Réf. CRMS : AA/BDG/BXL21735_676_PUN_Beurre_29

Objet : BRUXELLES. Rue au Beurre, 29 « La Cigogne »

Demande de permis unique portant sur la restauration du bâtiment et l'aménagement de 3 logements aux étages, la modification du rez-de-chaussée commercial et de l'accès aux logements, la pose de garde-corps en façades avant et arrière, la pose d'un nouvel escalier central et la mise en conformité SIAMU.

Avis conforme de la CRMS

Élévations projetées des façades, vue actuelle de la fenêtre arrière (R+1), élévation projetée d'un garde-corps (extr. du dossier de demande)

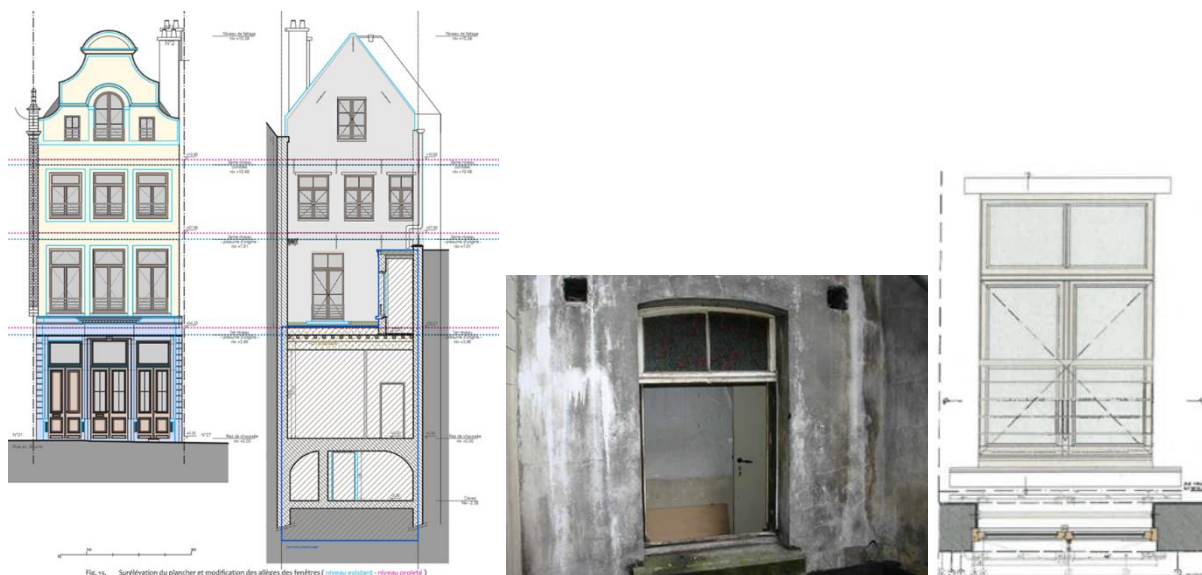
- Concernant les nouveaux garde-corps (façades avant et arrière), il est prévu d'installer des barres horizontales en acier thermolaqué, dont le nombre sera déterminé par la hauteur des allèges. La CRMS demande qu'une typologie plus discrète de garde-corps soit étudiée, afin de permettre leur bonne intégration stylistique à la façade.

Nouvelle cage d'escalier, nouvelle structure porteuse avec la rehausse des planchers des étages et cheminée Louis XVI existante (extr. du dossier de demande)

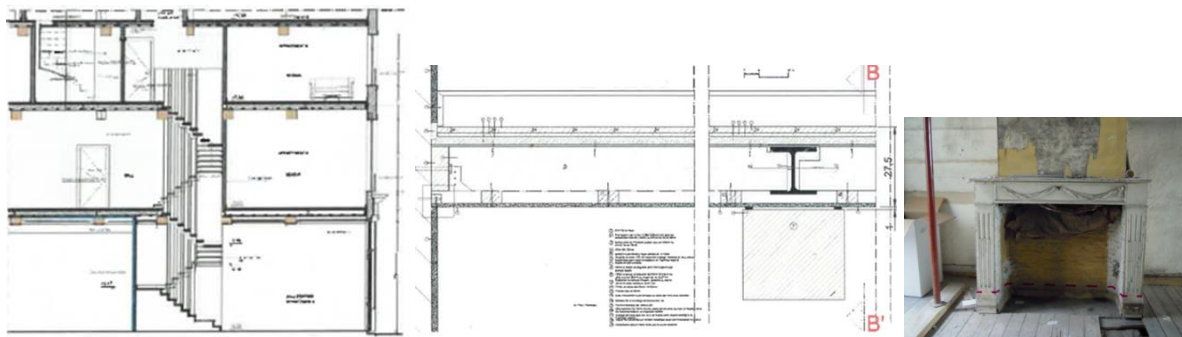
- Concernant les étages :
 - o la Commission est défavorable à l'installation d'une nouvelle structure porteuse et à la rehausse des sols des étages (de 20 à 30 cm), jugée trop impactante et estimant que le renforcement de la structure existante dans son épaisseur – ou encore en renforçant les entre-axes - n'a pas été présenté comme alternative, alors que cela devrait être techniquement faisable. Elle demande de fournir une nouvelle proposition en ce sens à l'approbation de la DPC,

- o Concernant la cheminée Louis XVI, en fonction du niveau du plancher (cf. ci-dessus), il convient de la restaurer et la reposer sur le plancher restauré si possible ou recomposé si besoin.

Ancien escalier menant aux combles, plans existant et projeté des combles (extr. du dossier de demande)

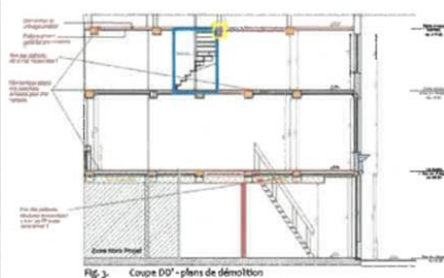
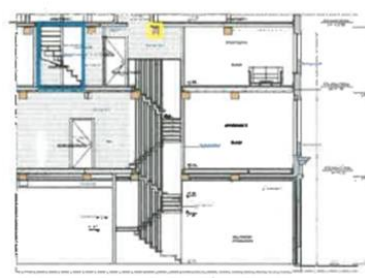
- o Concernant l'escalier en bois d'origine, la CRMS demande de fournir à la DPC pour approbation préalable un plan d'intervention, l'inventaire des pathologies et des éléments composant l'escalier, les plans de démontage-remontage ainsi qu'un reportage photographique avant d'entamer la restauration globale. Elle précise également qu'il ne faut pas réaliser son nettoyage mécanique par jet fin, l'escalier étant fragile.
